HØRINGSSVAR

Til lokalplanforslag Postgrunden med
tilhørende forslag til kommuneplantillæg

Offentlig høringsperiode fra den 5. maj til
den 30. juni 2017

Skyggeberegninger, Postgrunden tårn C (115m)

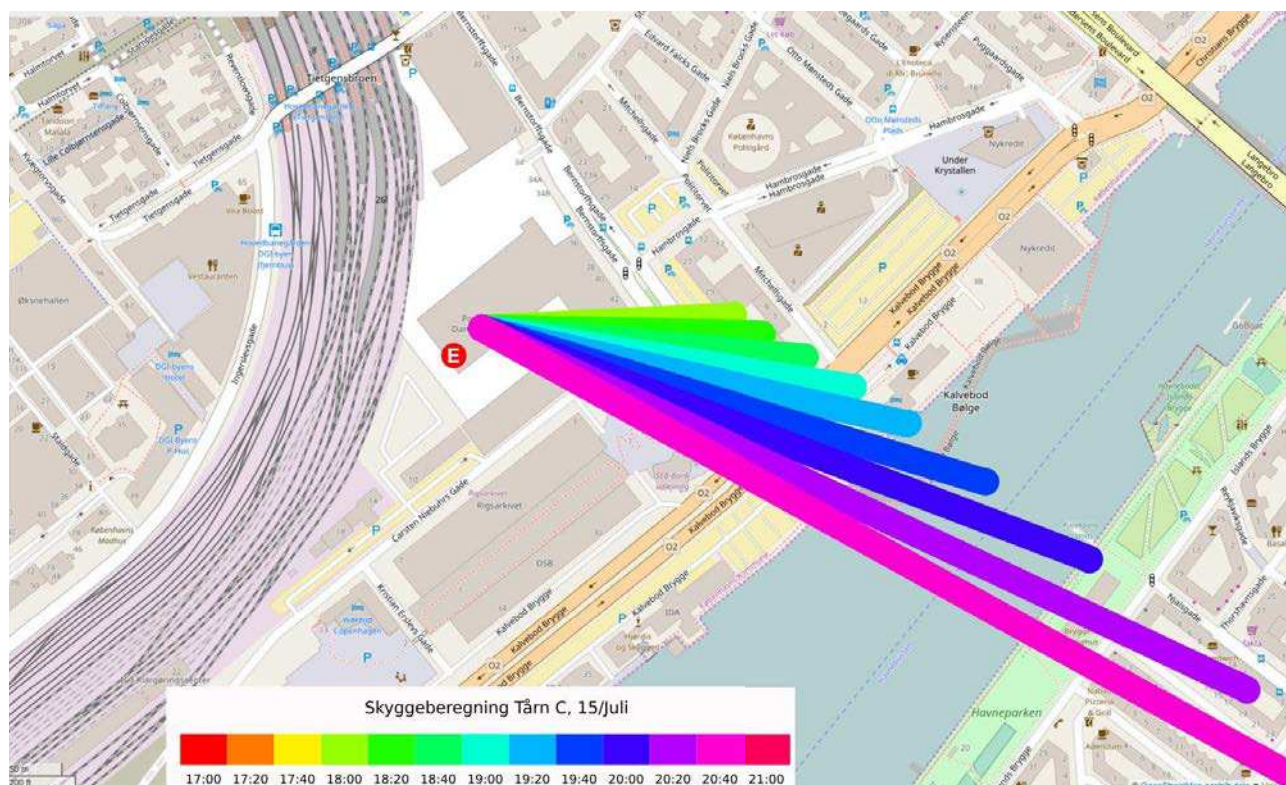
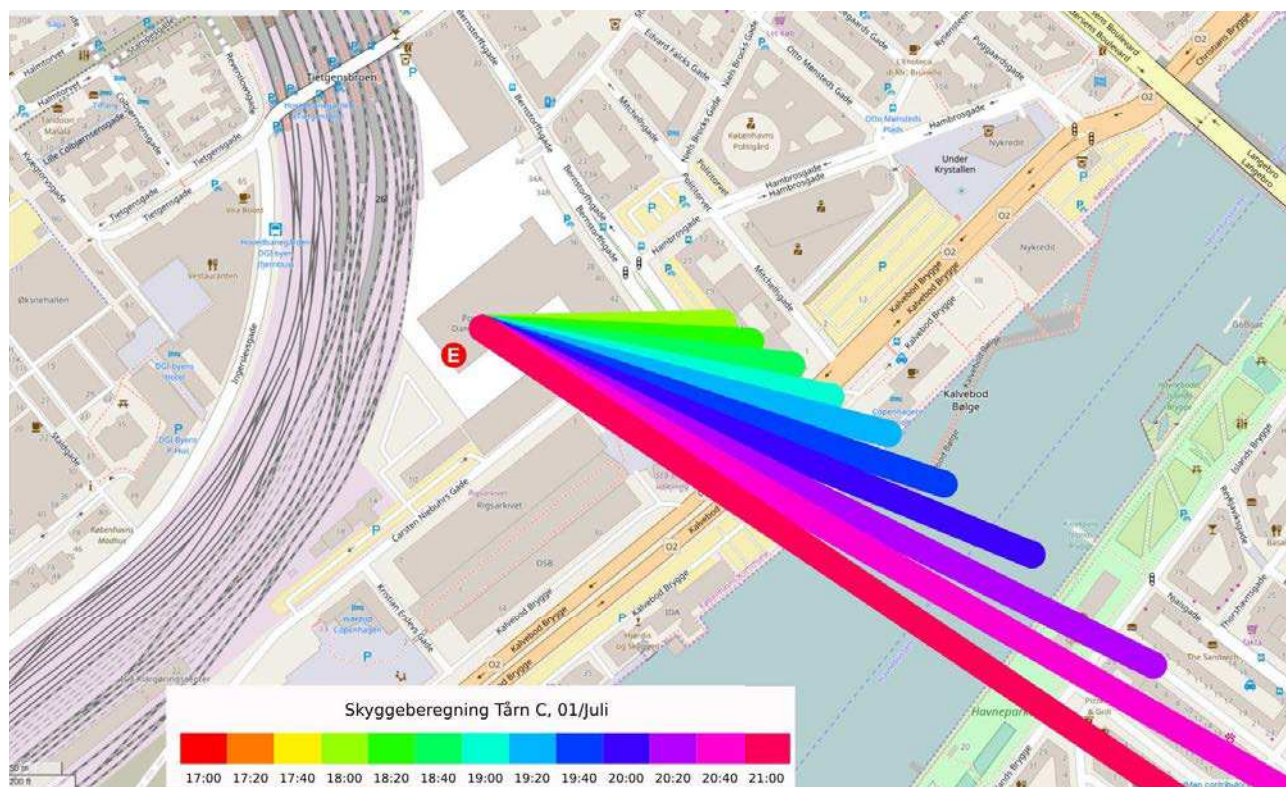
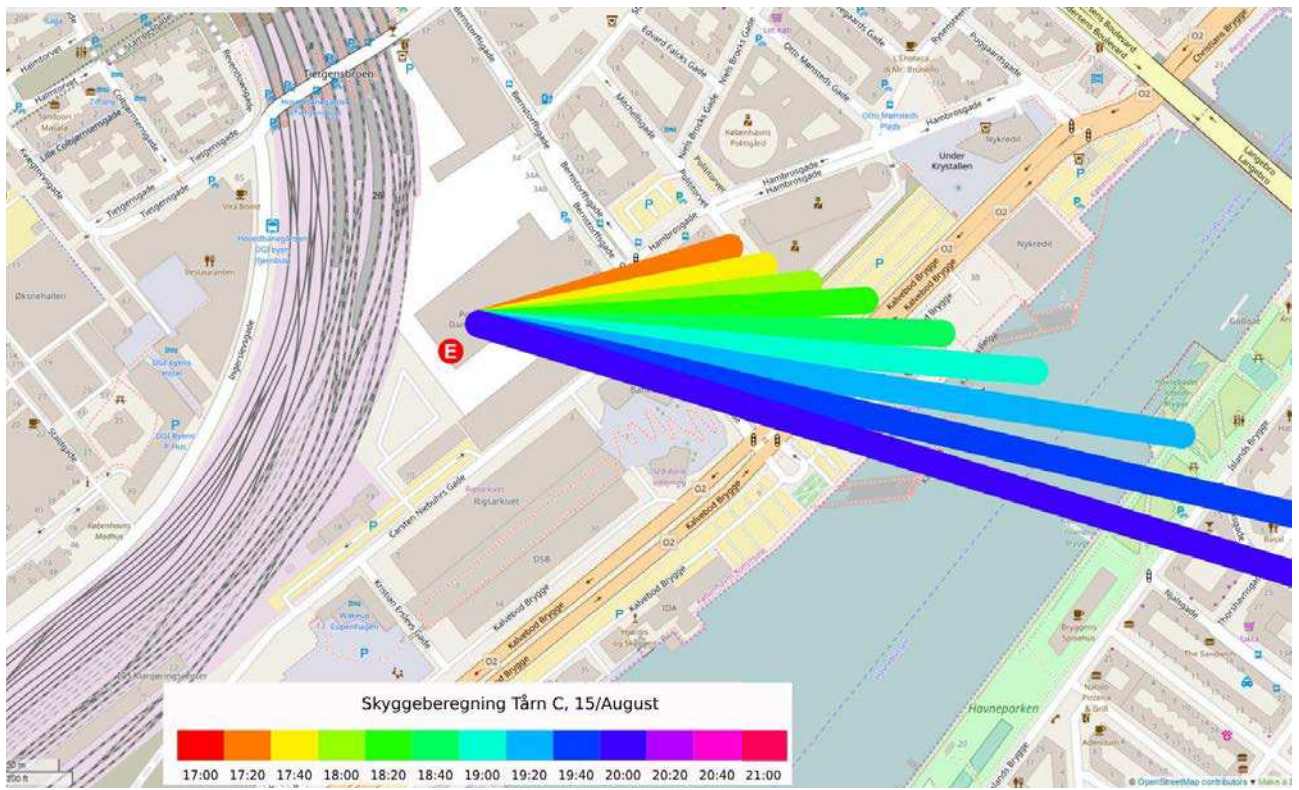
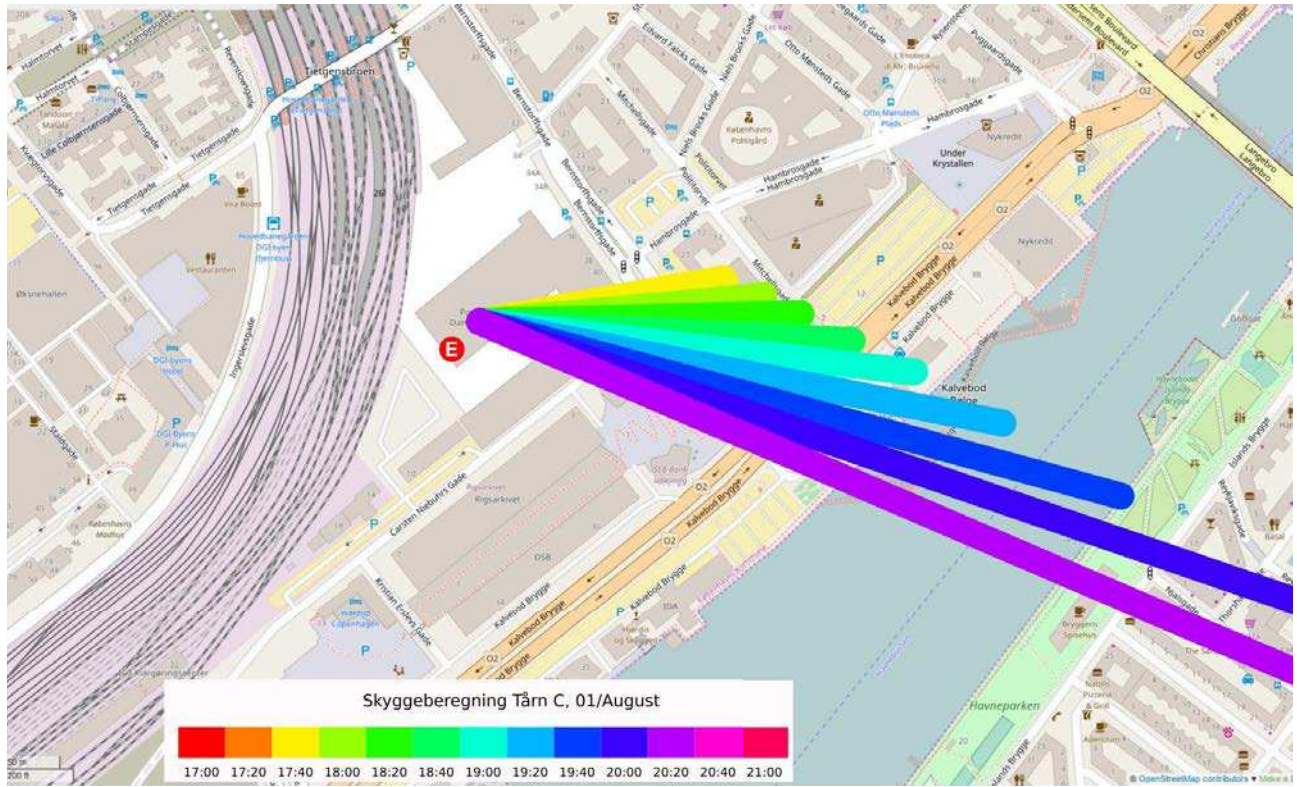
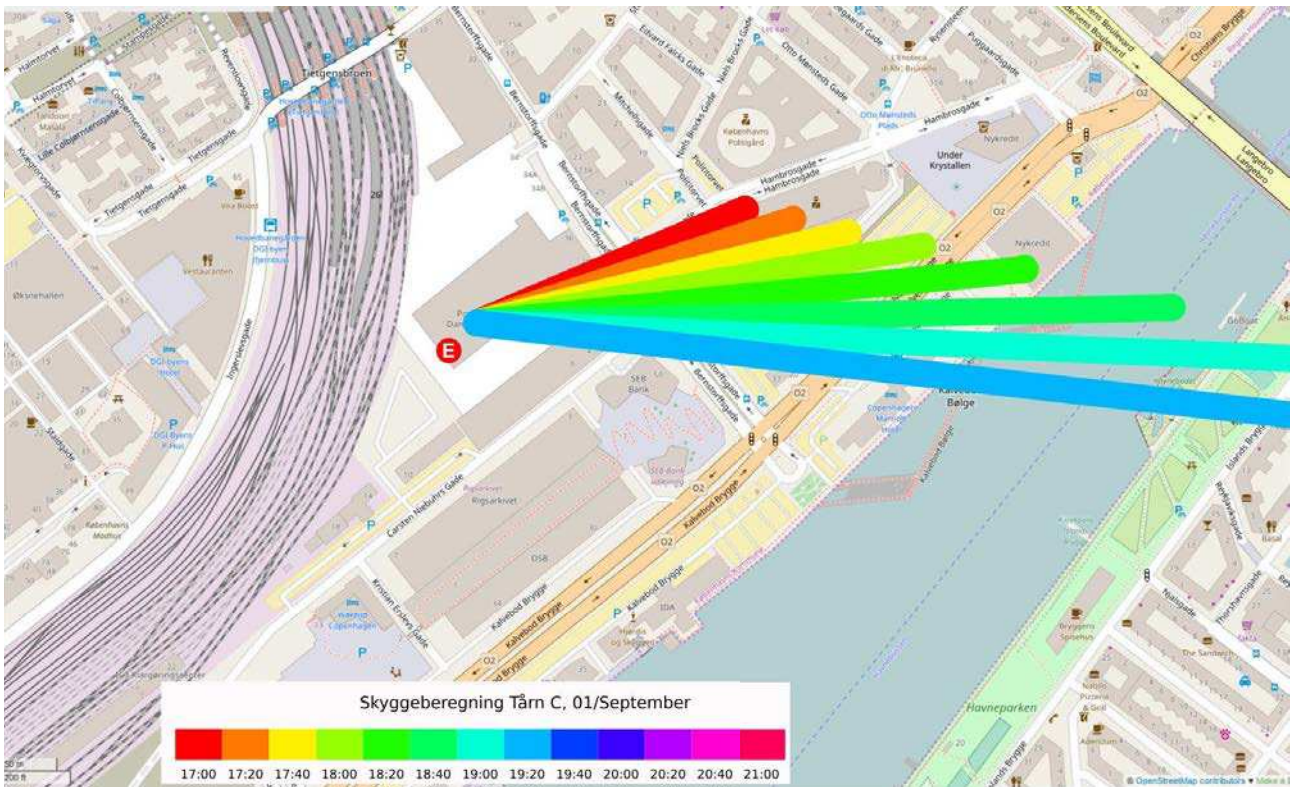
Som flere andre har påpeget, er det lidt suspekt at lokalplanen kun indeholder skyggediagrammer for 21. juni hvor skyggerne er kortest. Så jeg har lavet mine egne beregninger - værsgo (se diagrammer i vedhæftet pdf). Det kan ses at

(2) Endnu værre er påvirkning af Kalvebod Bølge som bliver skygget i mindst halvanden time. Det er særligt dumt fordi Bølgen (som har kostet KK et større millionbeløb) blev netop bygget for at trække Kalvebod Brygge ud af Mariott hotellets skygger. Og det er lykkedes - borgerne bruger den faktisk om aftenen. Hvis der nu kommer nye skygger risikerer man at Kalvebod Brygge igen står øde hen om aftenen. Mine diagrammer indeholder endda kun skyggen fra tårn C (jeg havde kun tid til at beregne den ene), men tårn E er ligeså relevant. Når solen står lidt lavere (fx. august) når den også over til Islands Brygge og forlænger skyggetiden. Desuden indeholder diagrammerne kun kerneskyggen men der vil være halvskygge (penumbra) på begge sider af kerneskyggen.

Derfor synes jeg også som mange andre at højden af projektet skal ned. Der er ikke rigtigt noget overbevisende begrundelse for så voldsomt et bebyggelsesprocent. Når man kigger på bæredygtighedsrosetten er det netop projektøkonomi som scorer højest (5). Der må være lidt plads til at gå på kompromis så resten af byen ikke betaler for festen.

Figur 11-18 Skyggediagram 21. juni. Påvirkning mod Islands Brygge

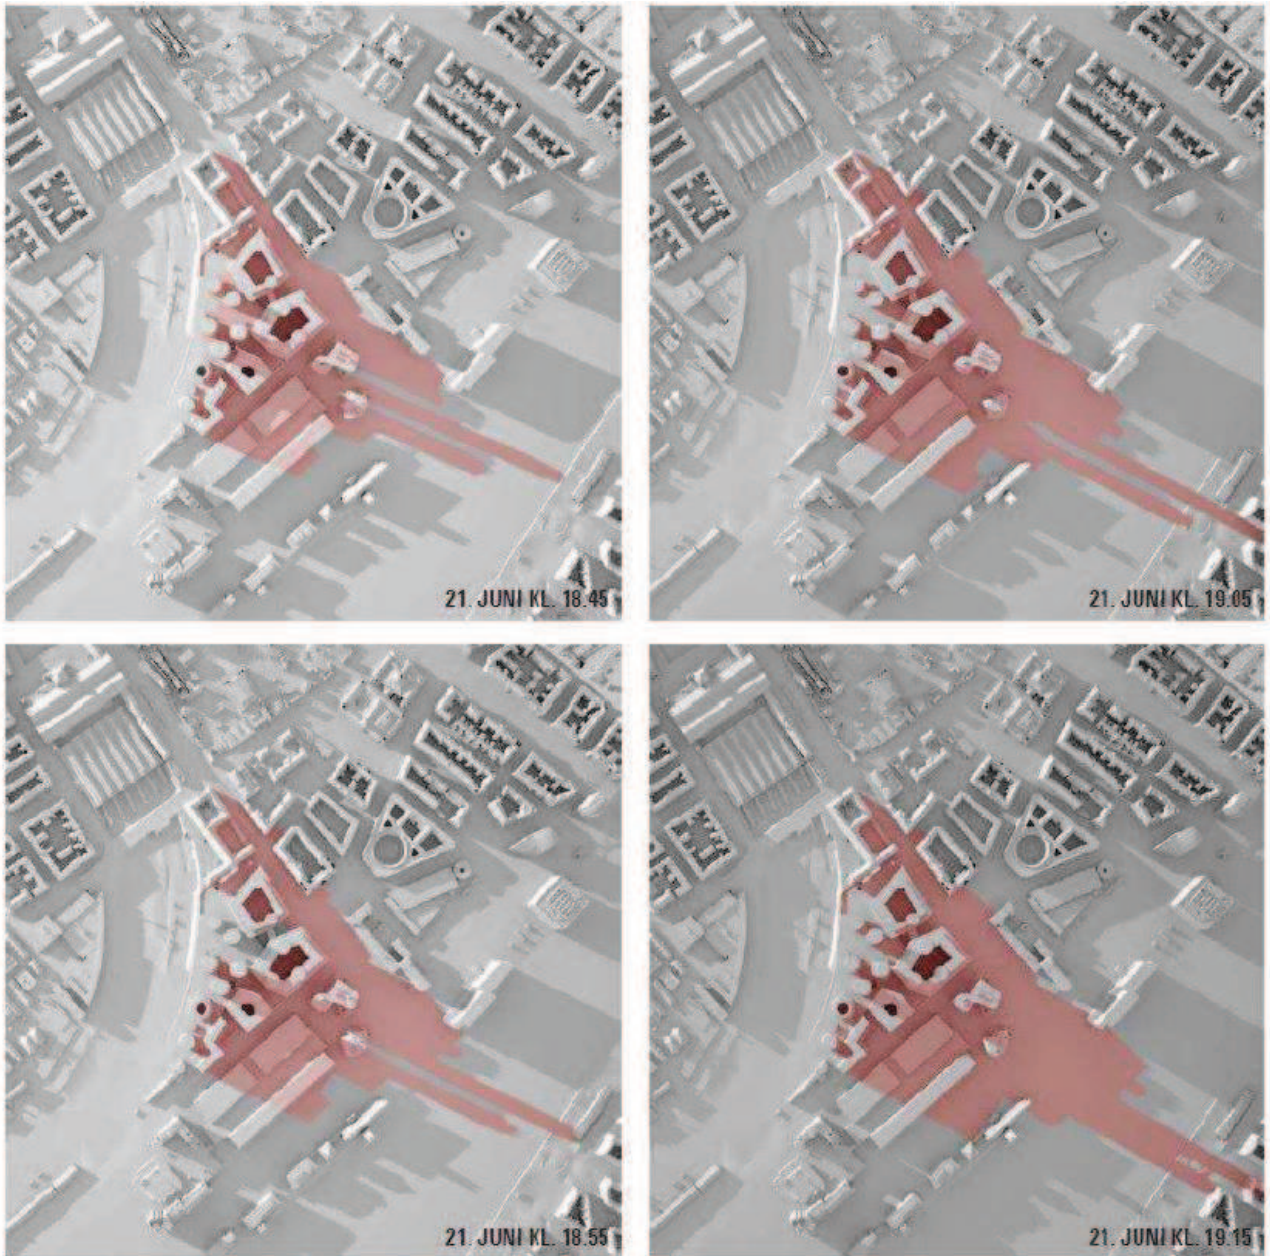
Oplysningerne / illustrationerne i Lokalplanen og VVM er konfliktende og ser ikke ud til at anvende samme model for solens placering.

Lokalplansforslag – side 20 & 21

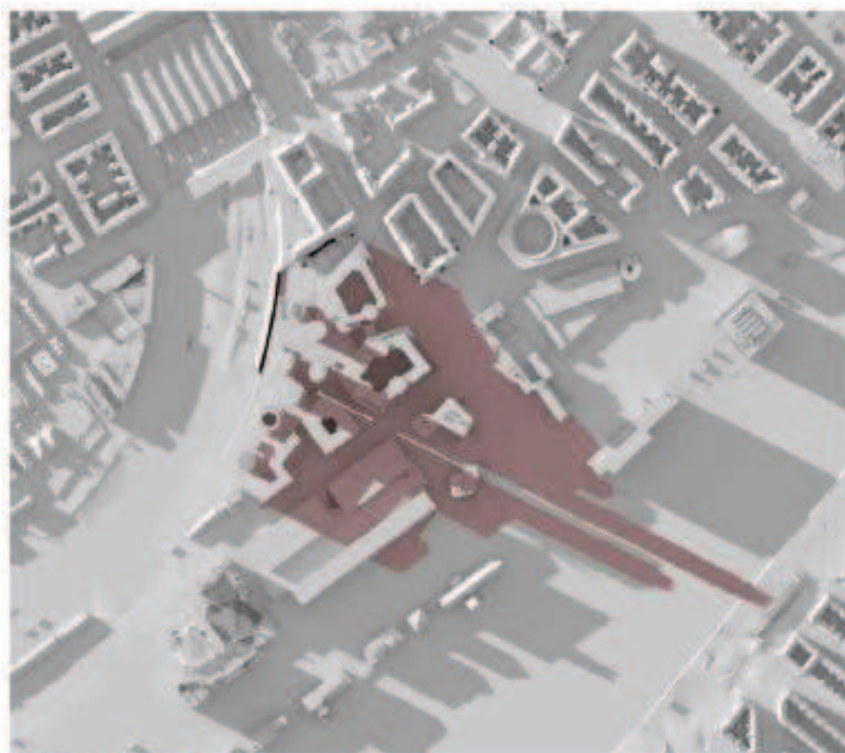
Til gengæld viser Lokalplanen, at skyggen fra det højeste tårn rammer lige midt på Kulturhuset 1 time og 15 minutter senere den 21. juni kl. 20:10 (se Bilag 2 med klip fra Lokalplanen).
